# 【参考1a】八甲田山の1月の比高判断基準超過 〔評価概要〕

## 【参考1b】八甲田山の2月の基線長判断基準超過 〔評価概要〕

## 【参考1c】冬季の電子基準点データの一時的な判断基準超過の今後の扱い

国土地理院回答

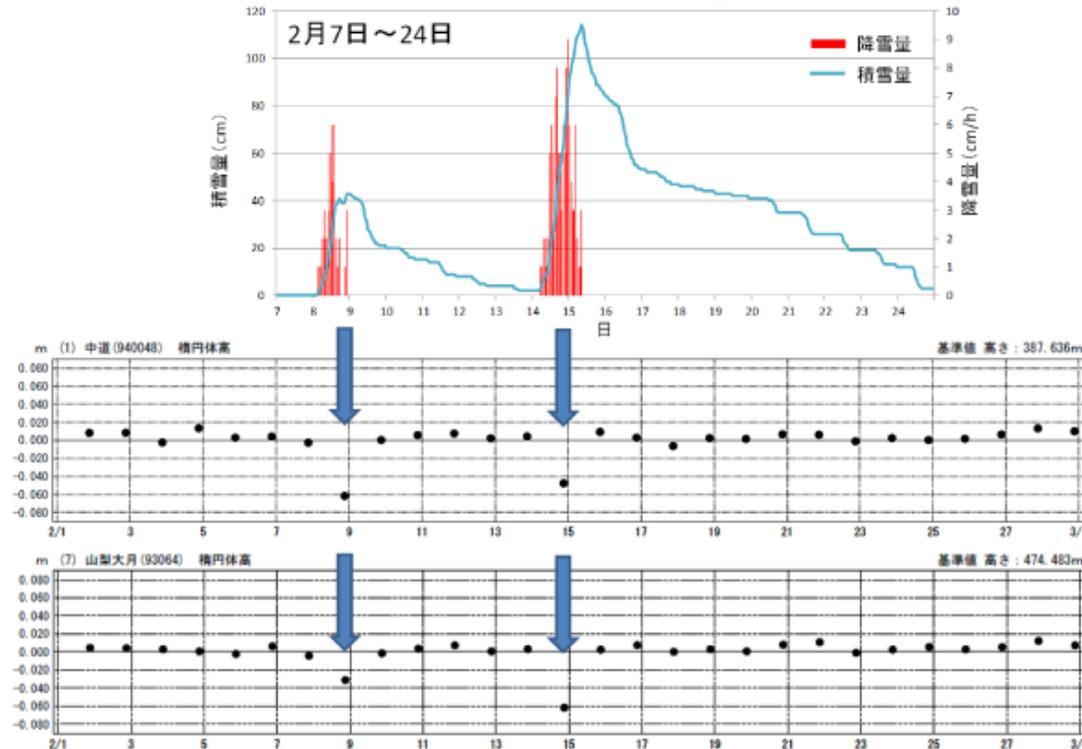
- 前年の一時的な沈降の影響が、前年差分の処理を行うことで、今年顕著に見えているという理解で良いと考える。
- 毎年同様の一時的な沈降傾向が、冬季にみとれることから、雪の影響の可能性はある。
- 現時点で、火山性の地殻変動を疑うデータは見取れない。

- 電子基準点「黒石」は、毎年冬期に沈降の傾向が見られており、当該期間は例年よりも沈降の傾向が大きいようです。
- 沈降傾向が元に戻っていることから、例年と同じ変化である可能性が高いと推察します。
- よって、電子基準点「黒石」について、2020年12月～1月の傾向として、着雪や消雪のための地下水くみ上げが要因の一つである可能性があります。

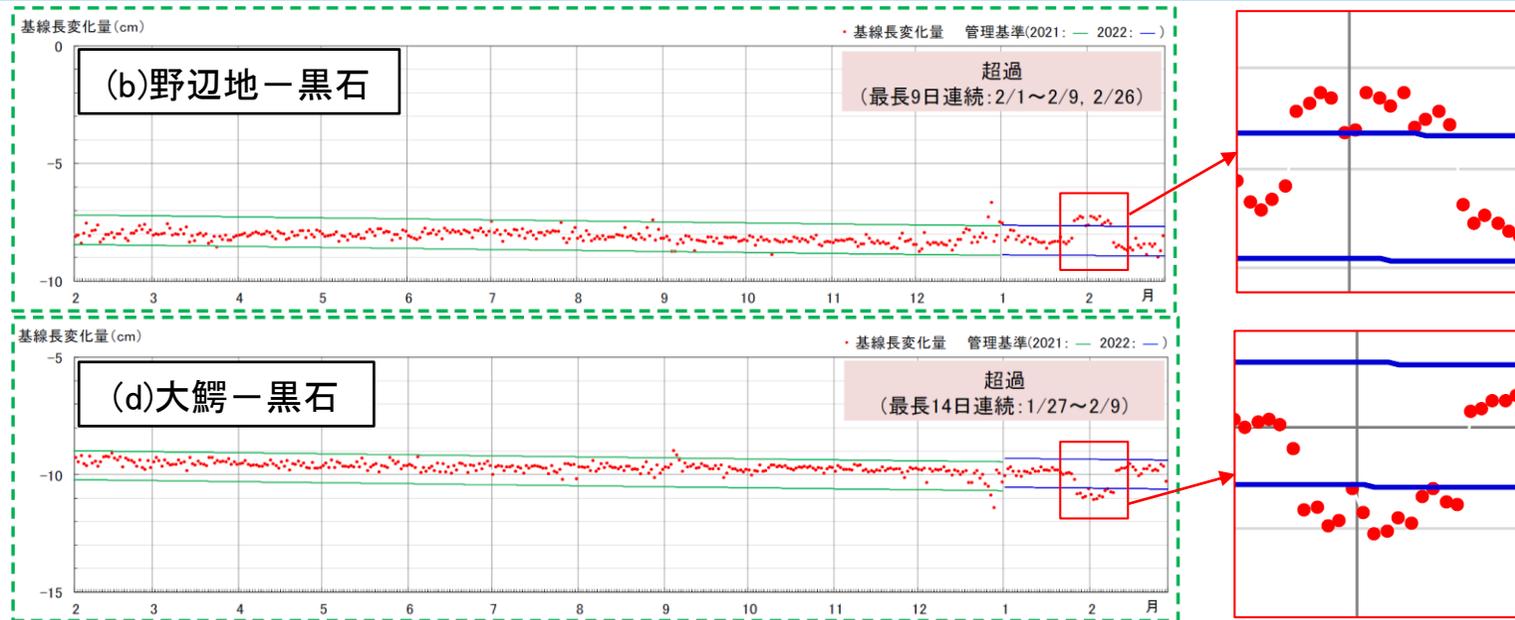
- 見事に雪に埋まっている写真を見て,異常値は積雪の影響である可能性が高いという点に賛成します。

- 黒石の個別データに対する判断はしないが,国土地理院HPに記載があるように,雪の前後の電子基準点データと大雪の前後の観測データを比較すると,大雪の際にアンテナレドームへの着雪による伝播遅延が要因と考えられる座標値の飛びが確認されることは一般的にある。HPのグラフように関係性を整理した上で,雪が収まった後に座標値が元に戻るかどうかを確認すると良い。<https://www.gsi.go.jp/kanshi/faq.html#3-6>
